# Service Information

004-2007

7 534 08 - STS 325 R

Betrifft: / Re: / Concerne: DL-Motor / pneumatic motor / moteur pneumatique

Abb./Fig. 1

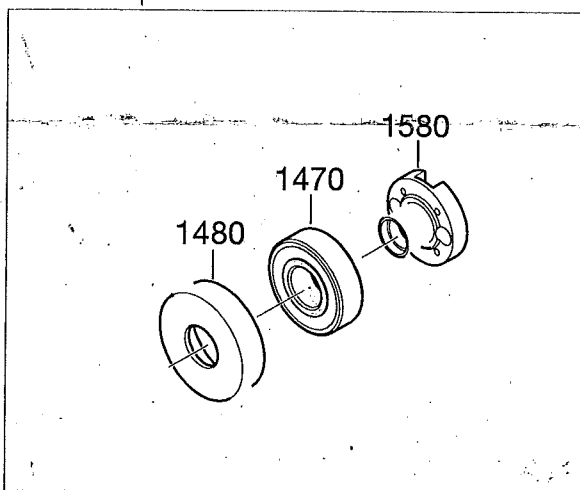
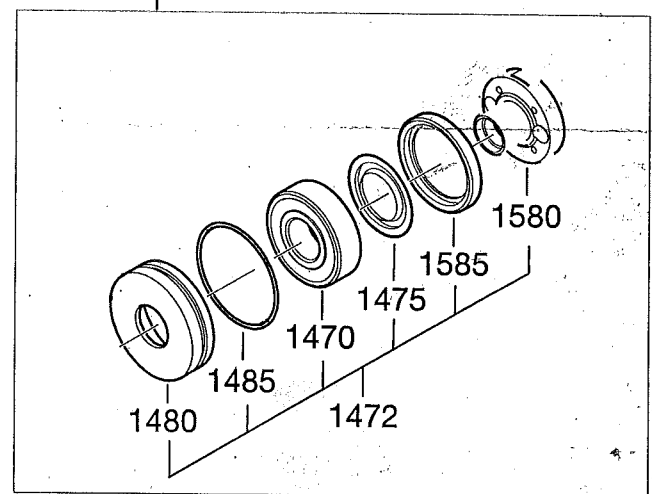
<p>DE:                  Produktoptimierung der oben genannten Maschine:  <b>Verbesserter Korrosionsschutz des DL-Motors</b>                  Maßnahme:                  Die in Abbildung 1 dargestellten Teile sind durch den DL-Motor-Umbausatz 3 13 05 420 01 0 Pos. 1472 (Abbildung 2) zu ersetzen bzw. zu ergänzen.</p>	<p>EN:                  Product optimization of the above listed machine:  <b>Improved corrosion protection of the DL motor</b>                  Measure:                  The components shown in Fig. 1 are to be replaced/supplemented by the DL-motor modification kit 3 13 05 420 01 0 Pos. 1472 (Fig. 2).</p>
<p>FR:                  Optimisation du produit de l'appareil mentionné ci-haut :  <b>Protection anti-corrosion améliorée du moteur à air comprimé</b>                  Mesure :                  Les pièces représentées dans figure 1 doivent être remplacées ou complétées par les set de modification du moteur à air comprimé 3 13 05 420 01 0 pos. 1472 (figure 2).</p>	<p>ES:                  Mejora de calidad de la máquina arriba citada:  <b>Protección contra corrosión mejorada del motor neumático</b>                  Medida:                  La piezas representadas en la figura 1 deberán sustituirse o completarse con las piezas del kit de transformación 3 13 05 420 01 0, pos. 1472 (figura 2) del motor neumático.</p>

1472 3 13 05 420 01 0

1470	3 13 05 420 00 0
1475	3 13 05 421 00 0
1480	3 13 05 423 00 0
1485	3 13 05 422 00 0
1580	3 13 05 419 00 0
1585	3 13 05 417 00 0
